筑安集团大厦

方案设计

筑安集团大厦(工规变更)总平面规划及建筑设计方案评审会

福建筑安投资集团有限公司筑安集团大厦(工规变更)总
平面规划及建筑设计方案评审会专家组意见

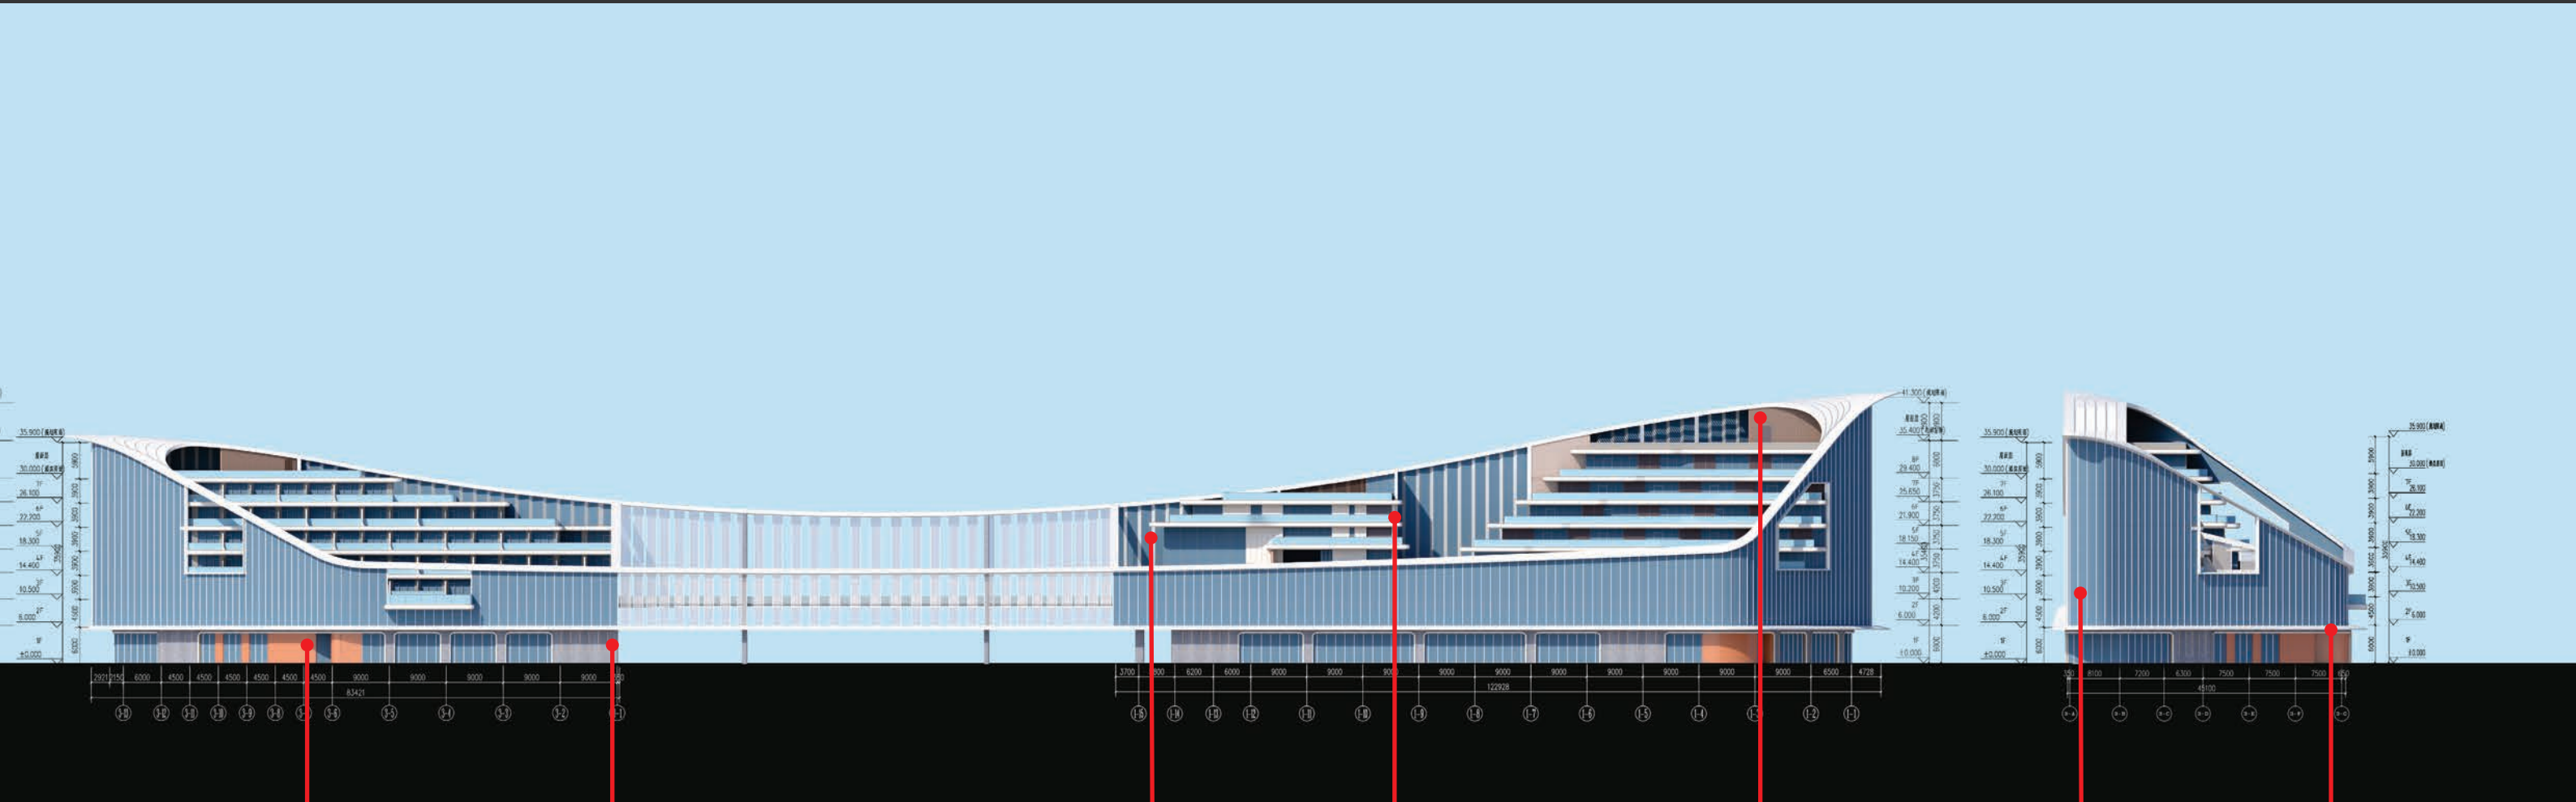
鸟瞰图修改，
增加企宣LOGO

替换效果图

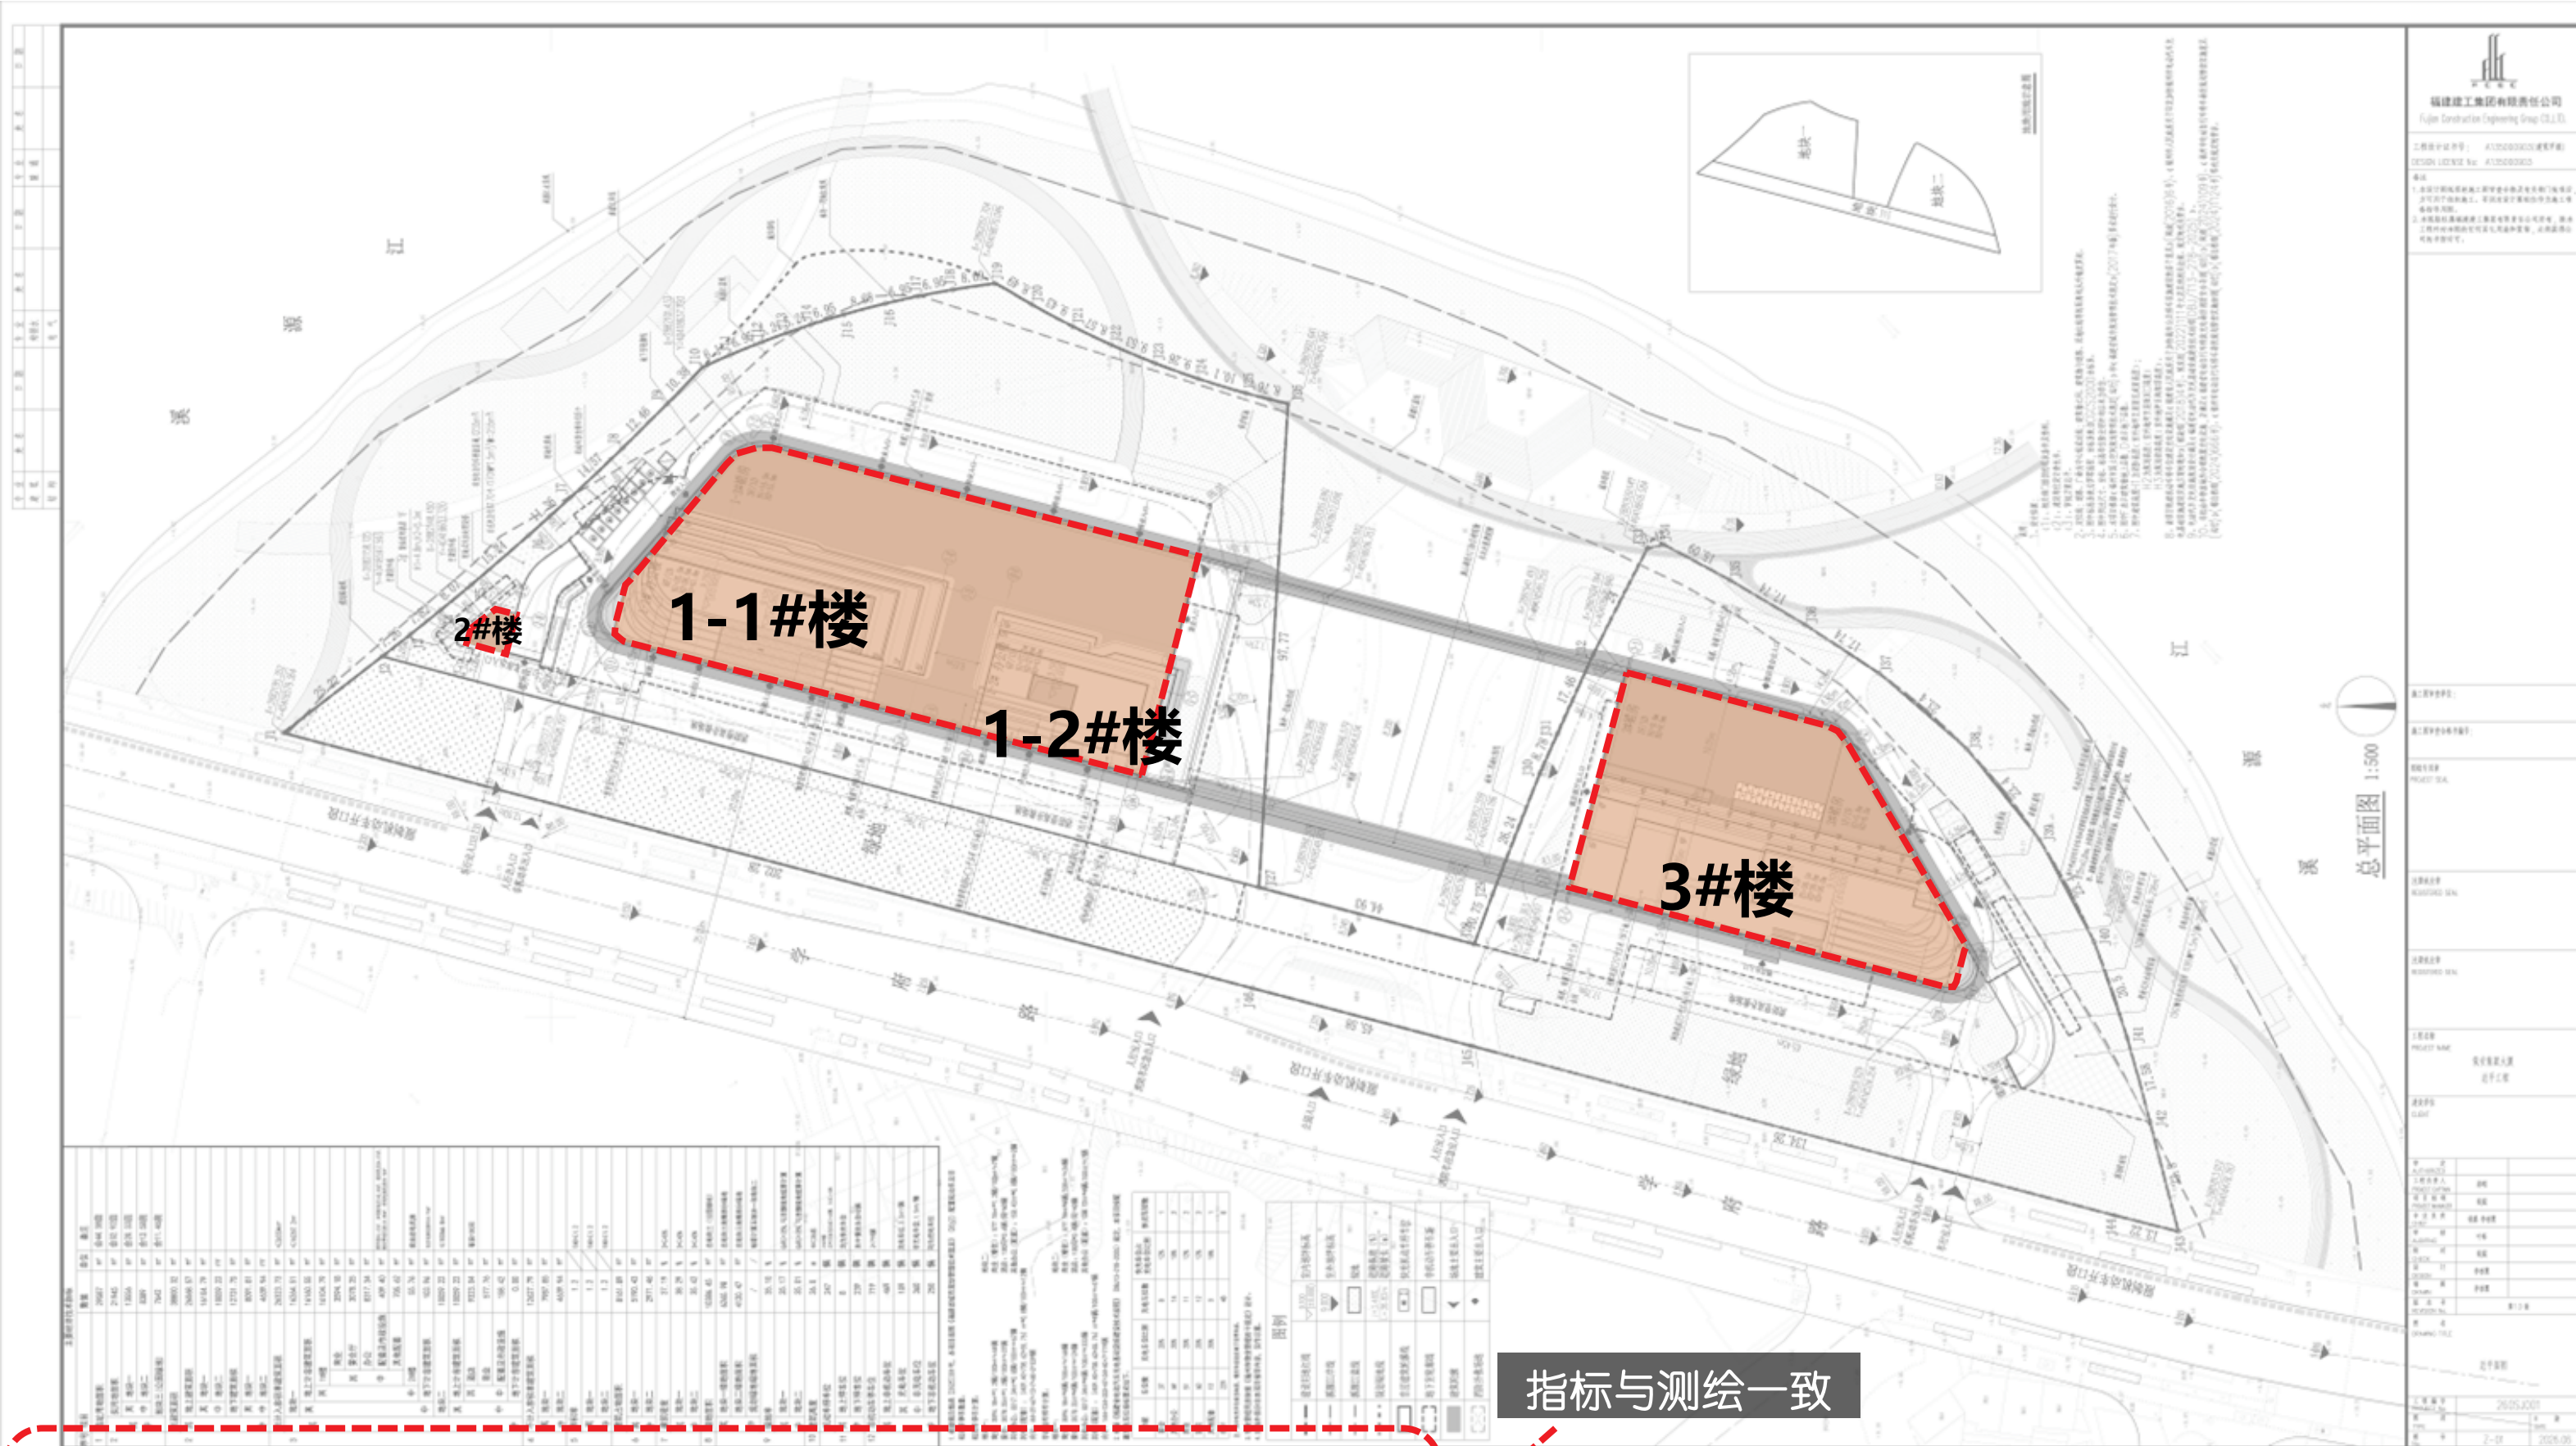
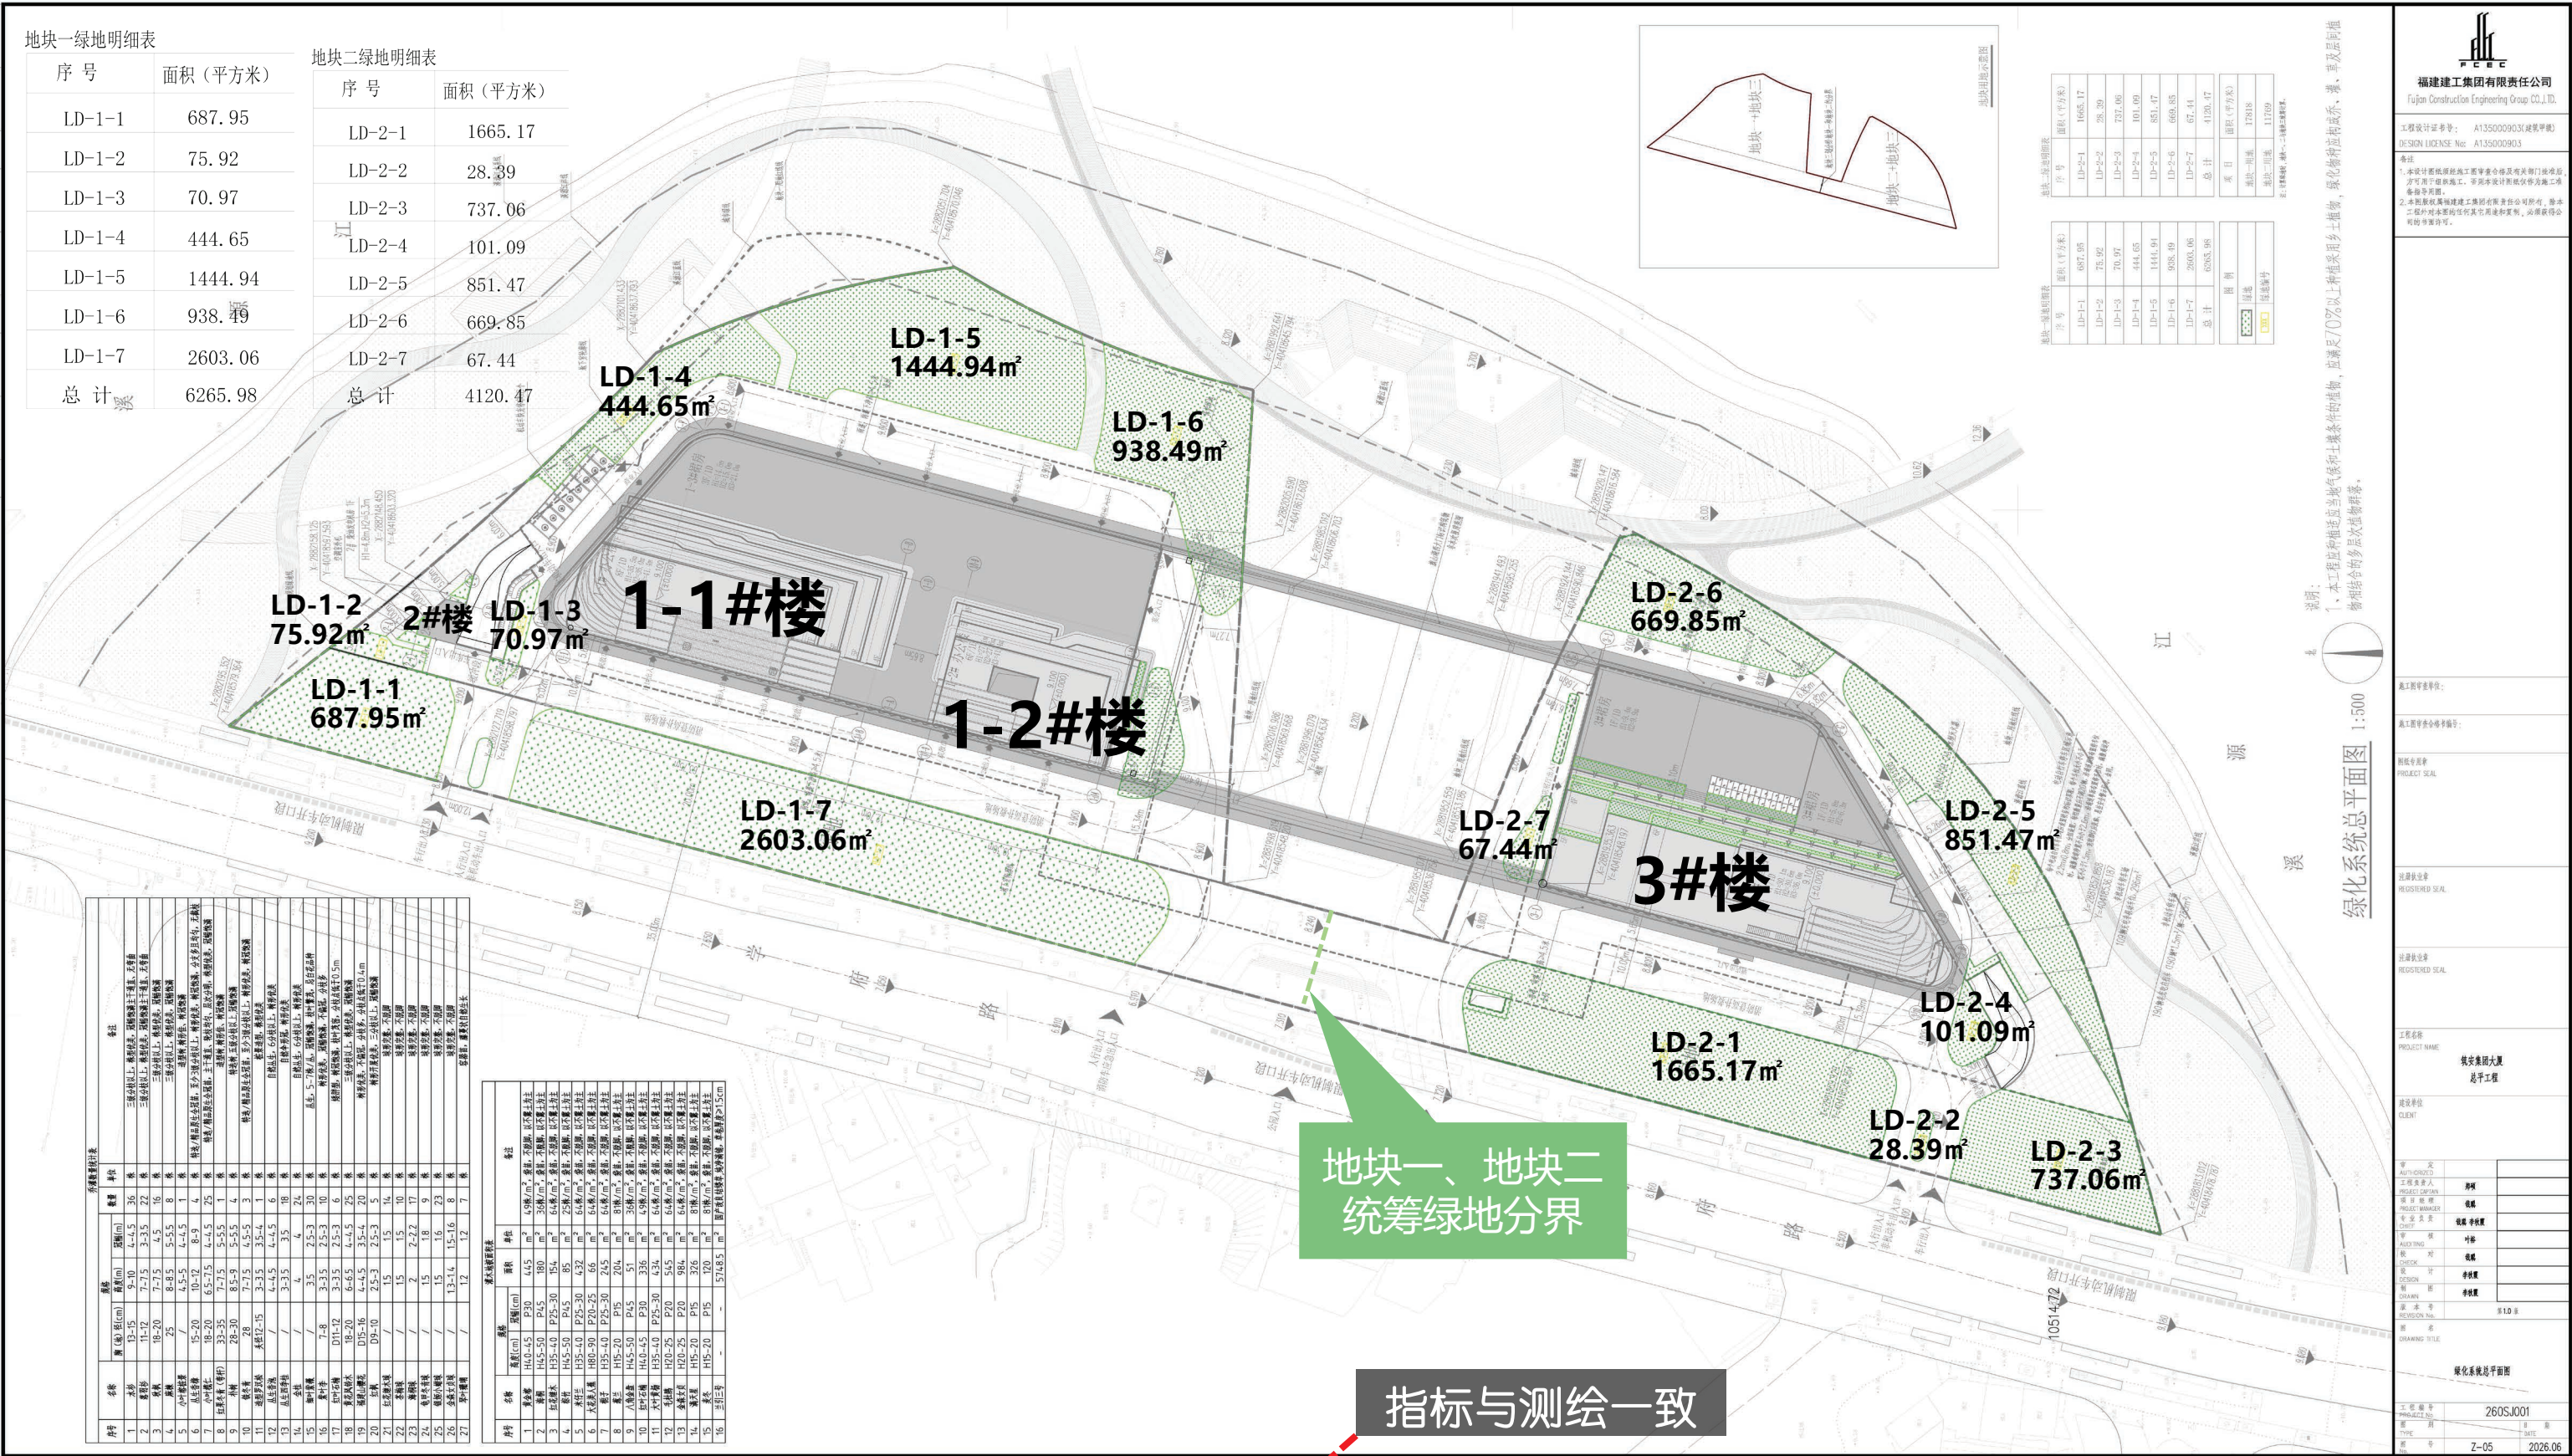
1. 相关对比修改图片建议按原角度、原范围、原场景。
2. 补充说明建筑占地面积的增加,是否超过规划出让指标?
3. 消防流线图中,原1-2#楼东南侧室外有架空廊道,新图中未体现。
4. 地下附属厨房变小,请核实使用需求及管线进出。

专家意见	答复
一、 相关对比修改图片建议按原角度、原范围、原场景。 二、 补充说明建筑占地面积的增加，是否超过规划出让指标？ 三、 消防流线图中，原 1-2#楼东南侧室外有架空廊道，新图中未体现。 四、 地下附属厨房变小，请核实使用需求及管线进出。	一、 已按此调整。 二、 规划出让指标：建筑密度≤40%。建筑占地面积应≤8778 m²。原建筑占地面积为 8138.66 m²，建筑密度为 37.09%；修改后建筑占地面积为 8161.89 m²，建筑密度为 37.19%。符合规划出让指标要求。 三、 已按要求补充。 四、 该厨房仅作为餐食电加热处理使用，满足建设单位需求，1-1#楼核心筒设有专用排油烟井、排风井等。

- 1、规划出让指标: 建筑密度 $\leq 40\%$ 。建筑占地面积应 $\leq 8778\text{m}^2$ 。
- 2、1#楼占地面积: 5134.67平方米, 2#楼占地面积: 55.76平方米, 3#楼占地面积: 2971.46平方米
- 3、修改后建筑占地面积为8161.89 m^2 , 建筑密度为37.19%。符合规划出让指标要求。
